# Τεχνική Έκθεση

«ΑΞΙΟΛΟΓΗΣΗ ΠΑΡΑΔΟΧΩΝ, ΣΥΜΠΕΡΑΣΜΑΤΩΝ ΚΑΙ  
ΠΡΟΤΕΙΝΟΜΕΝΩΝ ΜΕΤΡΩΝ ΤΗΣ ΜΕΛΕΤΗΣ ΑΝΤΙΠΛΗΜΜΥΡΙΚΩΝ  
ΕΡΓΩΝ ΕΤΒΑ ΒΙΠΕ»

Η παρούσα έκθεση αφορά την ομάδα εργασίας στην οποία ανατέθηκε η «Αξιολόγηση Παραδοχών, Συμπερασμάτων και Προτεινόμενων Μέτρων της Μελέτης Αντιπλημμυρικών Έργων ΕΤΒΑ ΒΙΠΕ» σύμφωνα με την αρ.Α69/Σ15/2025 Απόφασης Διοικούσας Επιτροπής του ΤΕΕ Ανατολικής Στερεάς Ελλάδας και την από 3-11-2025 (ΑΔΑ:ΕΠΒΤ46Ψ42-Ω5Χ) σύμβαση ανάθεσης του ΤΕΕ Ανατολικής Στερεάς Ελλάδας. Η προαναφερόμενη μελέτη συντάχθηκε από το μελετητικό γραφείο «ΧΩΡΟΒΑΤΗΣ ΑΕ», κατόπιν των καιρικών φαινομένων Daniel και Elias που εκδηλώθηκαν την 6η Σεπτεμβρίου 2023 και επηρέασαν την ΒΙΠΕ Λαμίας.

Σημεία εκκίνηση κεντρικού συλλεκτήριου αγωγού και ένωσης του με την βόρεια αντιπλημμυρική τάφρο.

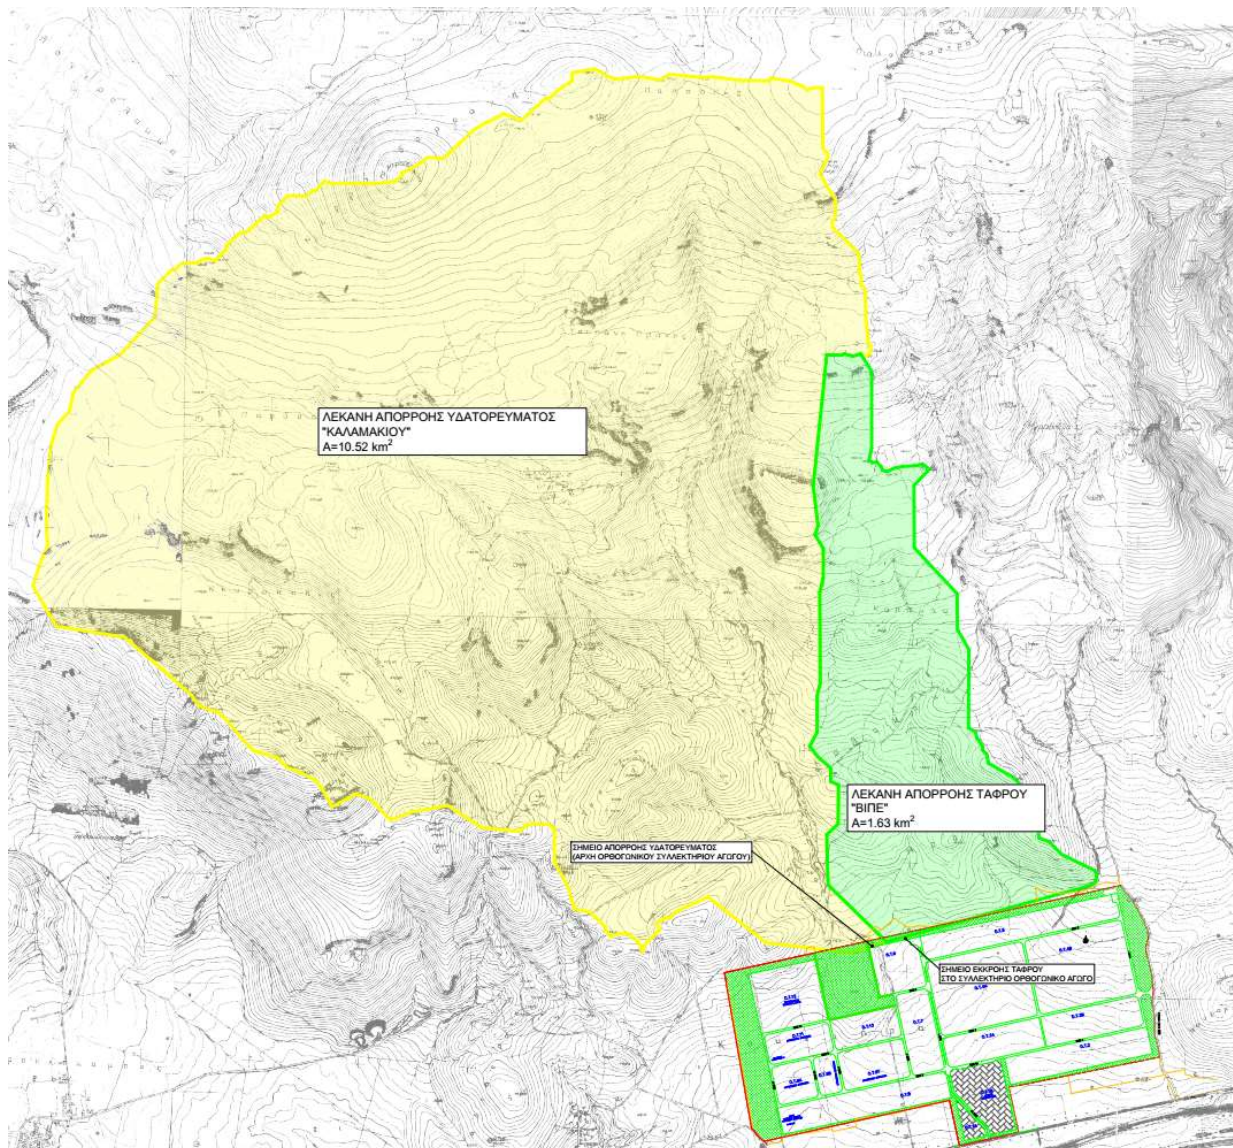
Το σημείο εκκίνησης του κεντρικού αγωγού στην ουσία αποτελεί σημείο εκβολής υφιστάμενου υδατορέματος (κόκκινο βέλος ροής) που έχει ως αφετηρία την περιοχή Καλαμακίου. Κατάντη του φρεατίου δεν εντοπίζεται κοίτη υδατορέματος.

Το φρεάτιο αποτελεί έργο εισόδου ορθογωνικού αγωγού διατομής 3x2 που διασχίζει υπόγεια τη ΒΙΠΕ, από δυτικά προς ανατολικά και διασταυρώνεται με την απόληξη της χωμάτινης τάφρου που οδεύει στο βόρειο σύνορο της ΒΙΠΕ ως φαίνεται στον ακόλουθο ορθοφωτοχάρτη.

Η συμβολή της τάφρου με τον ορθογωνικό αγωγό γίνεται με ανορθόδοξο τρόπο, χωρίς δηλαδή τεχνικό έργο συμβολής (φρεάτιο), με αποτέλεσμα να έχει απομείνει ακάλυπτος ο σιδηρούς σπλισμός του ορθογωνικού αγωγού με συνέπεια την επίδραση στην στατικότητα, την διάβρωση και την όχληση στην διόδευση των ομβρίων τόσο εντός του αγωγού όσο και από την τάφρο προς τον αγωγό. Ιδίως στην τελευταία περίπτωση υφίσταται πάντα ενεργό το ενδεχόμενο έμφραξης της συμβολής λόγω του πλέγματος του σπλισμού (καρέ) και της κίνησης φερτών εντός της τάφρου.

- τον έλεγχο της παροχетеυτικής ικανότητας του ορθογωνικού αγωγού που αποτελεί τον κεντρικό αποχетеυτικό αγωγό όμβριων της ΒΙΠΕ σε όλο το μήκος του, δεδομένου ότι ενδέχεται να υφίστανται τμήματα που έχουν ελάχιστη κλίση με συνέπεια τη μείωση της αρχικής παροχетеυτικότητας.

Λεκάνες απορροής ομάδας εργασίας κατ' αντιπαράβολή με τις λεκάνες απορροής της εταιρείας ΧΩΡΟΒΑΤΗ ΑΕ (βλ. σχέδιο ΛΕΚ2)

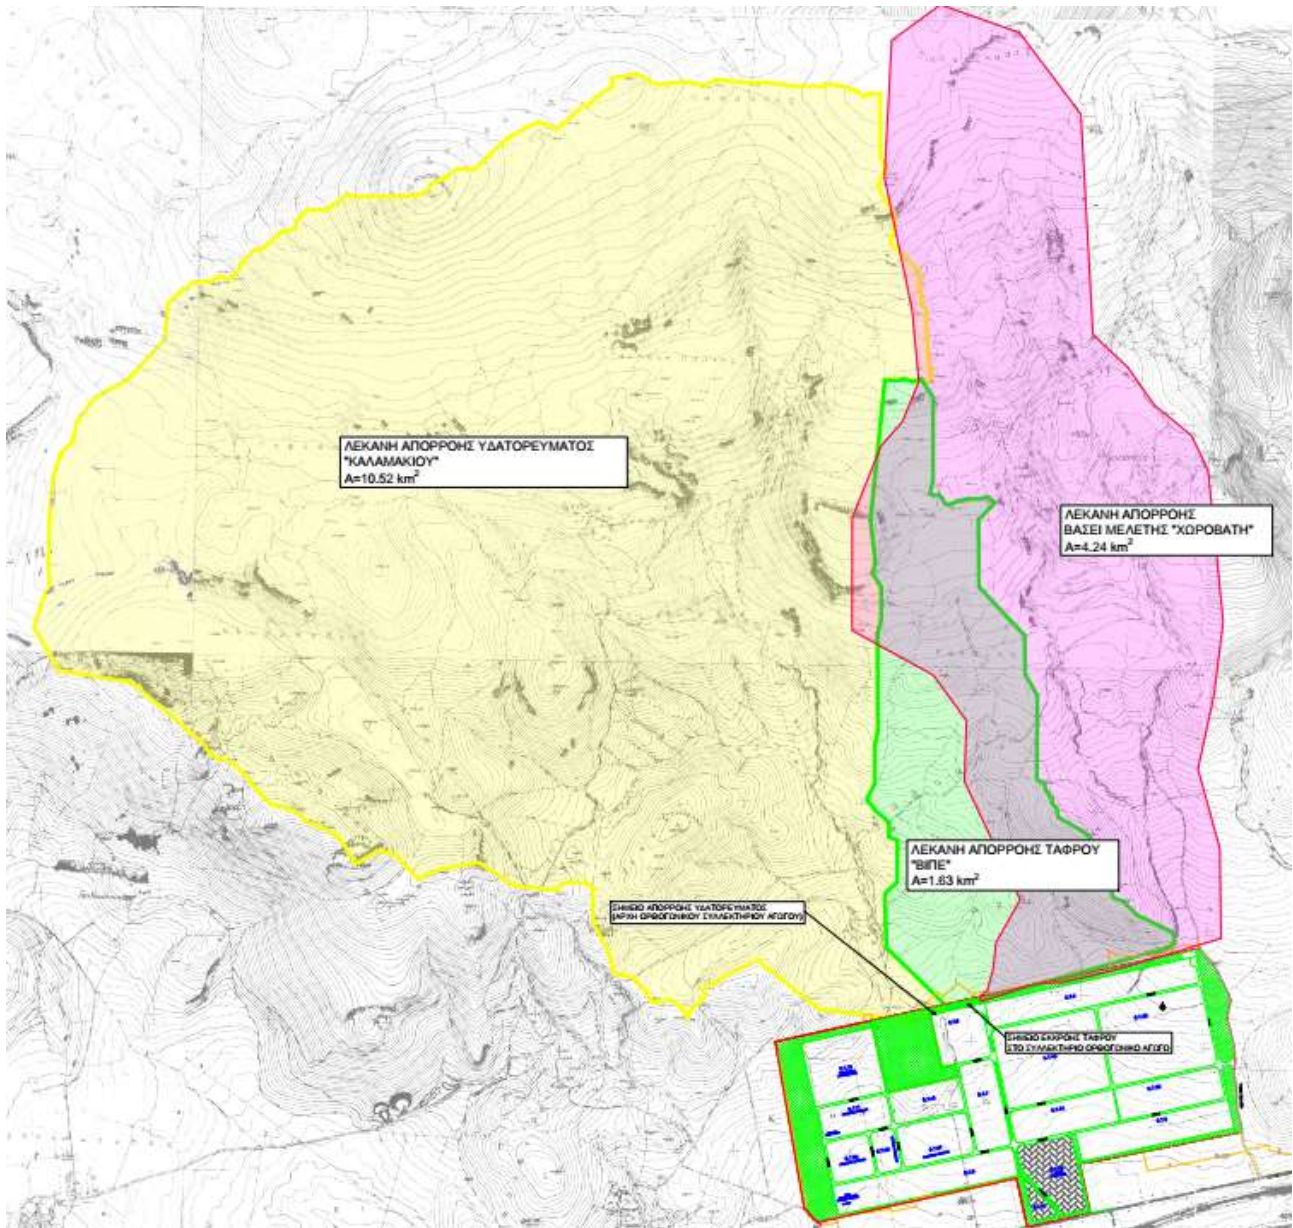
Η ομάδα εργασίας θεωρεί λανθασμένο τον προσδιορισμό των ορίων των λεκανών απορροής όπως αυτές προσδιορίστηκαν από το μελετητικό γραφείο ΧΩΡΟΒΑΤΗΣ ΑΕ και επιπλέον έχει δεν έχει ληφθεί υπόψη η λεκάνη απορροής του υδατορέματος Καλαμακίου που παροχετεύει σημαντικό υδατικό δυναμικό στο φρεάτιο εισόδου του ορθογωνικού αγωγού. Η δε λεκάνη που εμφανίζεται στην μελέτη της εταιρείας ΧΩΡΟΒΑΤΗ ΑΕ με μωβ χρωματισμό δεν παροχετεύεται στην χωμάτινη τάφρο, αλλά στην περιοχή ανατολικά της ΒΙΠΕ. Συνολικά η λεκάνη που υπολογίστηκε από την εταιρεία ΧΩΡΟΒΑΤΗ ΑΕ δεν αντιστοιχεί στην λεκάνη που παροχετεύεται στην χωμάτινη τάφρο.

Με το πράσινο χρώμα απεικονίζεται η λεκάνη απορροής που εκβάλλει στην χωμάτινη τάφρο στο βόρειο όριο της ΒΙΠΕ και με κίτρινο χρώμα απεικονίζεται η λεκάνη του υδατορέματος Καλαμακίου που εκβάλλει στο φρεάτιο του ορθογωνικού αγωγού όπως ήδη έχει προαναφερθεί.

- τον λεπτομερή επανασχεδιασμό των λεκανών απορροής συμπεριλαμβανομένου και της λεκάνης απορροής του ρέματος Καλαμακίου που επηρεάζει άμεσα την περιοχή της ΒΙΠΕ

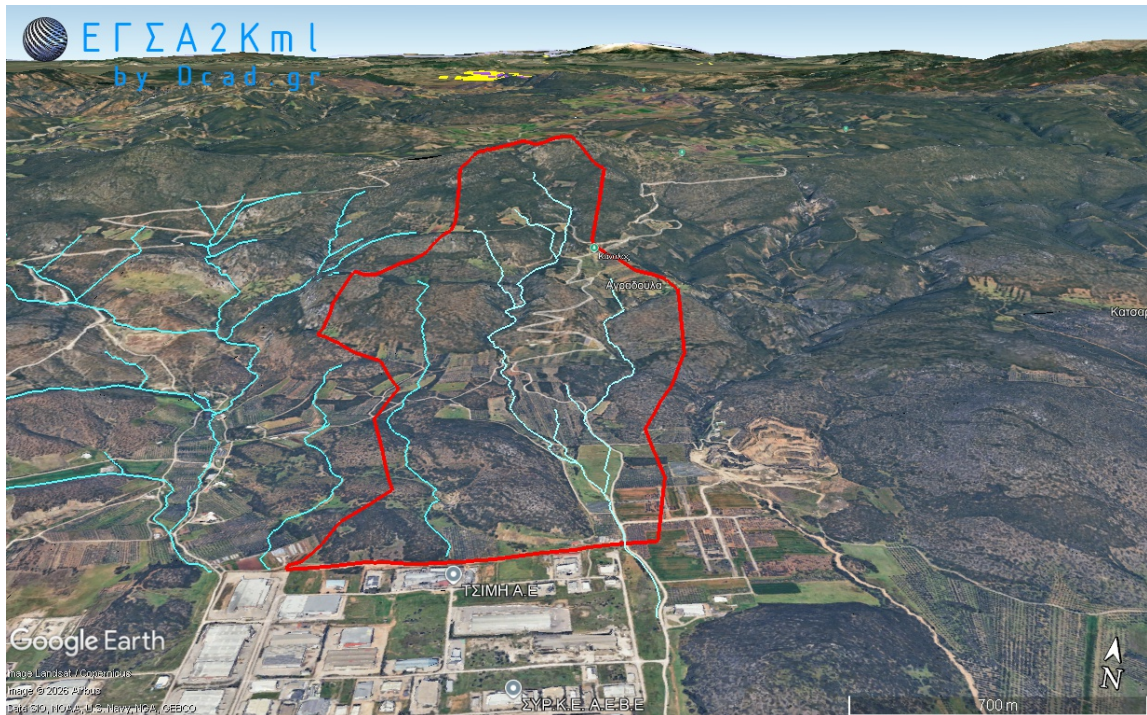
Με ροζ χρωματισμό απεικονίζεται η συνολική λεκάνη απορροής που προσδιορίστηκε από την μελέτη της εταιρείας ΧΩΡΟΒΑΤΗΣ ΑΕ.

Από την σύγκριση των ορίων των λεκανών απορροής προκύπτει ότι το σημαντικότερο υδατόρεμα της περιοχής είναι το ρέμα Καλαμακίου, που όμως η μελέτη της εταιρείας ΧΩΡΟΒΑΤΗΣ ΑΕ, έχει αγνοήσει. Ο δε προσδιορισμός των έτερων λεκανών απορροής είναι εσφαλμένος, όπως φαίνεται από την σύγκριση της

λεκάνης της εταιρείας ΧΩΡΟΒΑΤΗΣ ΑΕ με ροζ περίγραμμα, σε σχέση με αυτή που υπολογίστηκε από την ομάδα εργασίας και φέρει πράσινο περίγραμμα.

Συνολική Λεκάνη εταιρείας ΧΩΡΟΒΑΤΗ ΑΕ σε τρισδιάστατη απεικόνιση

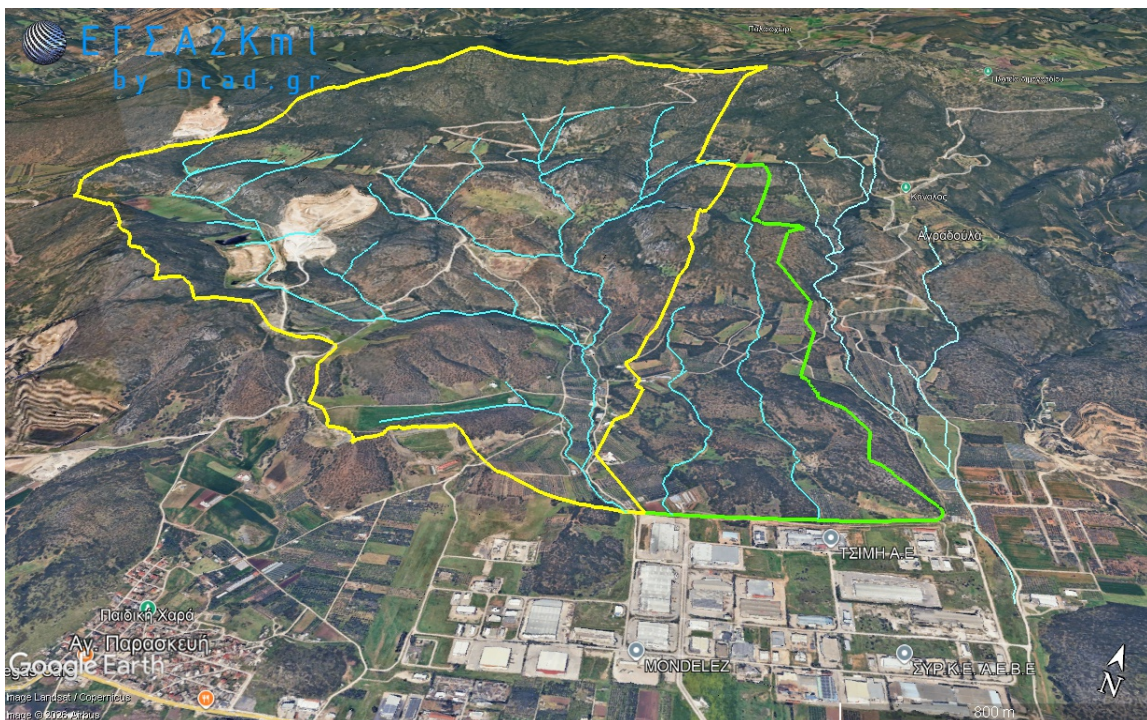
Το γεγονός ότι η ομάδα εργασίας υπολόγισε ορθά τις λεκάνες απορροής, τεκμηριώνεται από την απεικόνιση των ορίων τους επί τρισδιάστατου μοντέλου.

Πρέπει να σημειωθεί ότι η ομάδα εργασίας προσδιόρισε πρωτίστως το υδρογραφικό δίκτυο της περιοχής μελέτης (γαλάζιος χρωματισμός), έτσι ώστε να προκύπτουν σαφώς τα όρια των λεκανών απορροής.
